Asunto: MEMORIAL DE RESPONSABILIDAD REVISION ESTRUCTURAL INDEPENDIENTE DEL PROYECTO "ESTUDIO DE VULNERABILIDAD SISMICA Y REFORZAMIENTO ESTRUCTURAL-HOSPITAL UNIVERSITARIO DE LA SAMARITANA, UBICADO EN LA CARRERA 8 No. 0-29 SUR EN LA CIUDAD DE BOGOTA D.C.

Asunto: CONCEPTO TECNICO REVISION ESTRUCTURAL INDEPENDIENTE DEL PROYECTO "ESTUDIO DE VULNERABILIDAD SISMICA Y REFORZAMIENTO ESTRUCTURAL-HOSPITAL UNIVERSITARIO DE LA SAMARITANA, UBICADO EN LA CARRERA 8 No. 0-29 SUR EN LA CIUDAD DE BOGOTA D.C.

REVISION TECNICA

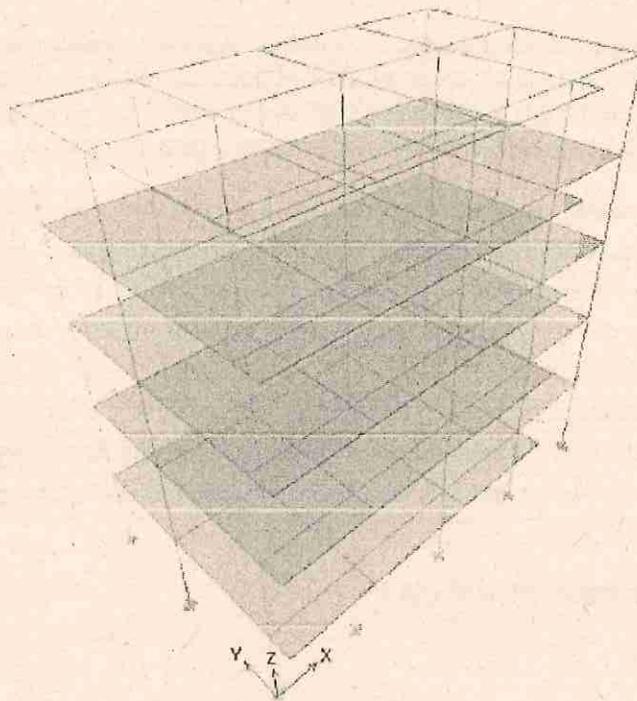
4. **Etapa 4:** En las memorias se presentan las solicitudes equivalentes en concordancia con A.10.4.2. Como se indicó en los 3 capítulos iniciales se presenta toda la evaluación de la estructura existente, en cuanto a movimientos sísmicos, clasificación del sistema estructural y determinación de los coeficientes R.
5. **Etapa 5:** En cada estudio de vulnerabilidad se presenta el análisis elástico de la estructura y su sistema de cimentación. Para ello se realizó para cada bloque un modelo en el programa ETABS, se incluyó la información de cargas y especificaciones de los elementos y se realizó así el análisis requerido. En el capítulo 2 se presenta la modelación realizada para cada bloque:

Con toda la información obtenida tanto en los planos estructurales encontrados, como en los levantamientos y exploraciones adelantadas, se elaboró un modelo para la estructura actual, el cual se analizó para las fuerzas sísmicas F_s que el sismo de diseño impone en combinación con las fuerzas de gravedad mayoradas de acuerdo con las combinaciones de carga del *Título B de la NSR-10*.

Para estos análisis se utilizó el programa *ETABS®*, con el cual se llevó a cabo un análisis por el método de *ANÁLISIS DINÁMICO*. Con la información de las secciones originales de los elementos y sus refuerzos, se determinaron sus capacidades últimas tanto para los esfuerzos de corte como para los de flexión y flexo-compresión.

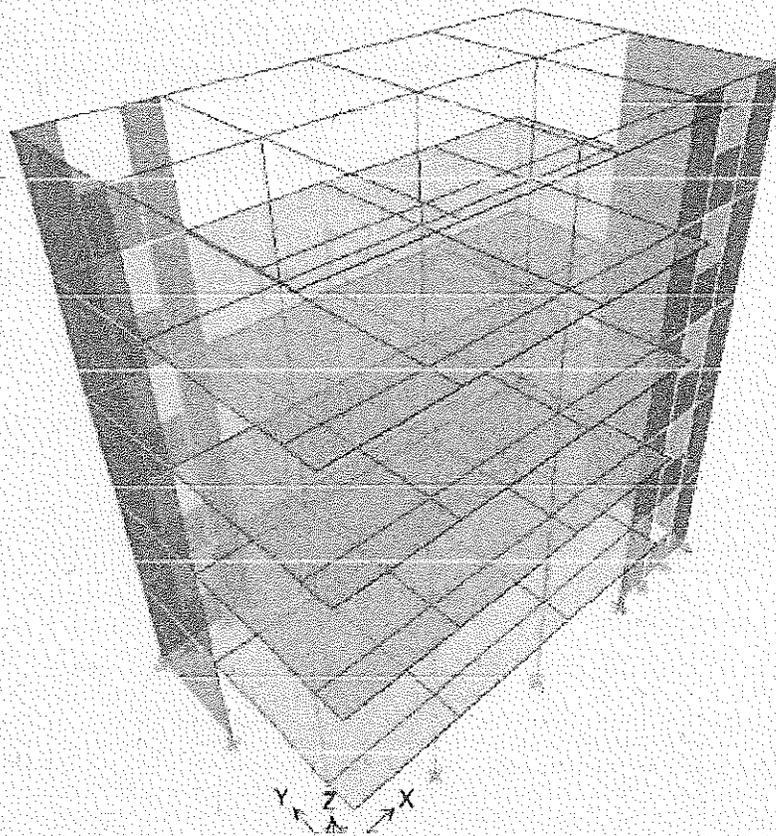
Para garantizar la eficiencia de la solución en el modelo se asignó al concreto existente solo el 20% de E y para las pantallas nuevas el 100% y se tomo $I=$ a 1.0 tal como lo estipula el literal A.6.2.1.2 para edificaciones de los grupos II a IV:

Para definir las pantallas de reforzamiento fue necesario tener en cuenta varias consideraciones propias para el proyecto, así:

1. Las pantallas que se definieron para reforzar los edificios, fueron previamente coordinadas con la arquitectura para evitar daños en la distribución arquitectónica de la edificación, además se coordinó con el Hospital para garantizar que no se presenten afectaciones funcionales.
2. Para la modelación de las estructuras se asignó al concreto de toda la estructura existente un 20% del módulo de elasticidad y a las pantallas de reforzamiento se asignó un 100% del módulo de elasticidad para así garantizar una mayor responsabilidad a la estructura nueva de reforzamiento.
3. Para el chequeo del índice de vulnerabilidad se utilizó el coeficiente de Importancia $I=1.0$, teniendo en cuenta el numeral A.6.2.1.2 del NSR-10.
4. El concreto de las pantallas de reforzamiento deberá tener un $f'c=280 \text{ kg/cm}^2$.

M-27_1

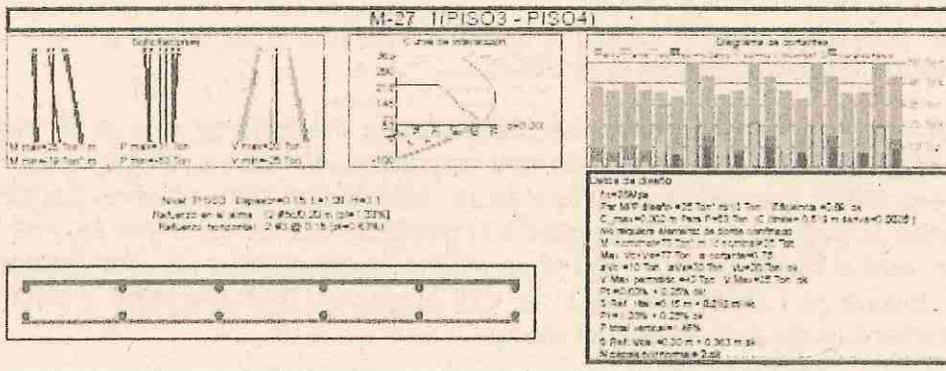
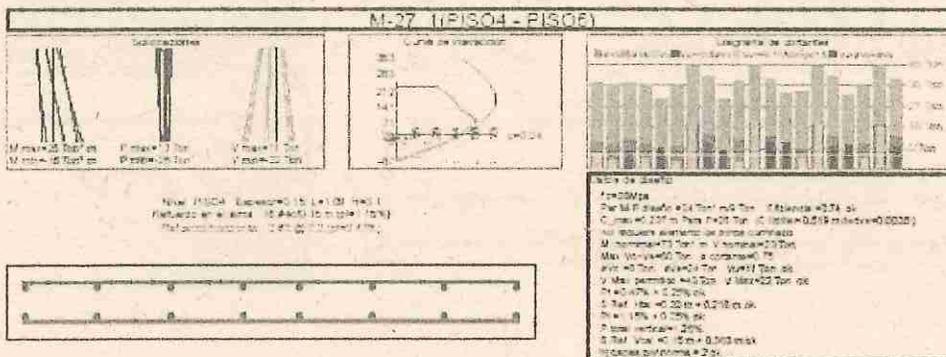
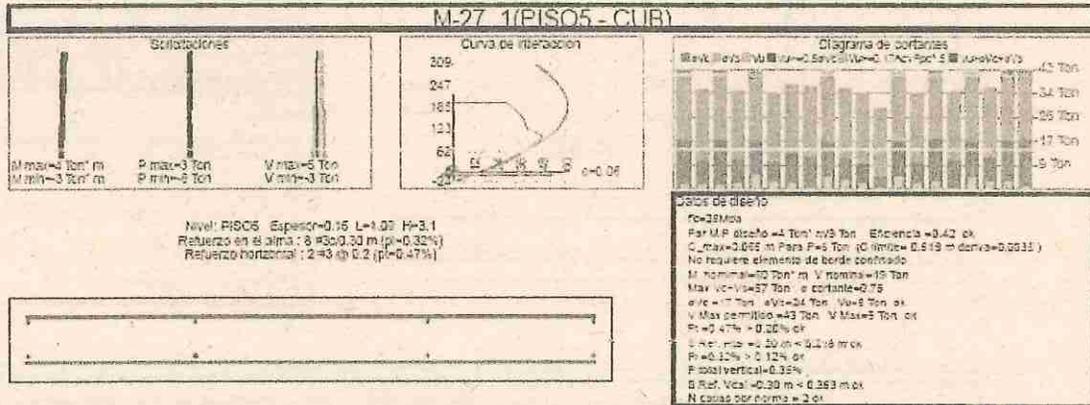
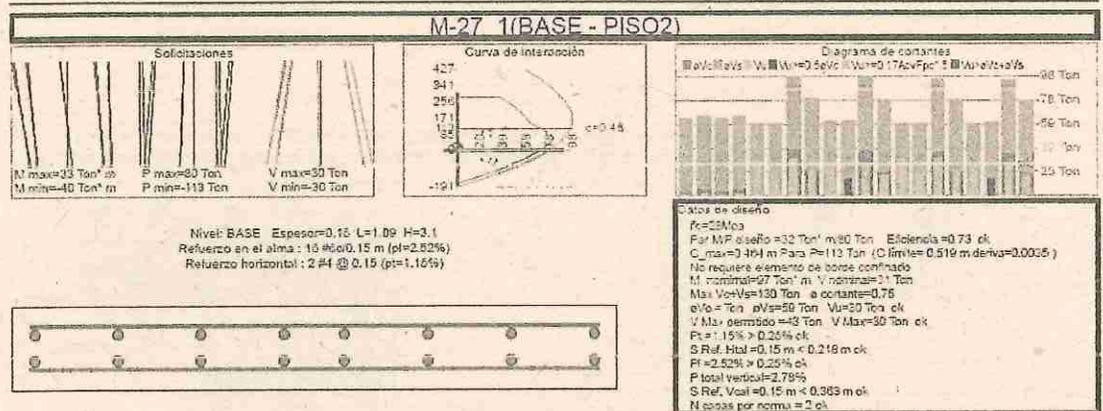
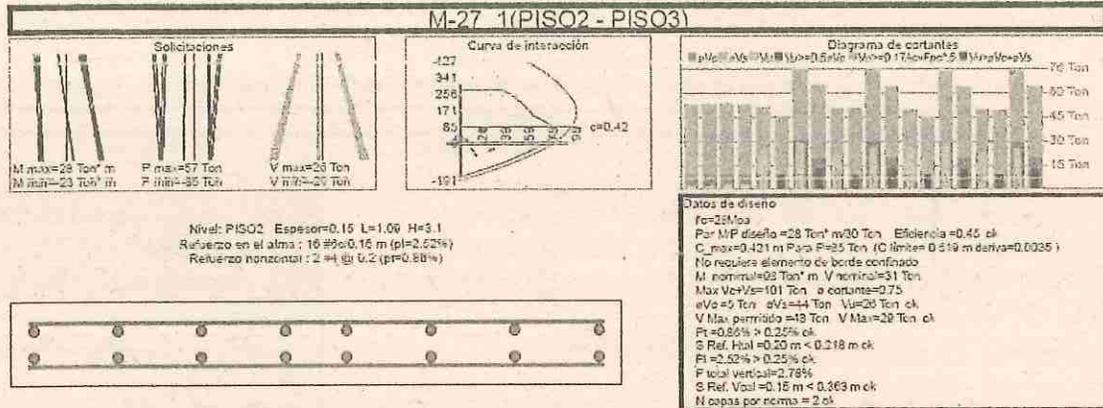
Norma: NSR-10 DMO
 Procedimiento de diseño: Desplazamiento de la cubierta (d/h = 0.0035)
 Se considera la compresión de todas las barras
 Volumen sin nudos= 2.5 m3 Peso del refuerzo= 848.3 Kg Cuantía= 334.7 kg/m3

Como se aprecia se tiene el chequeo de los muros para todos los bloques de manera detallada y acorde a la Resolución 17 de 2017 y la NSR-10.
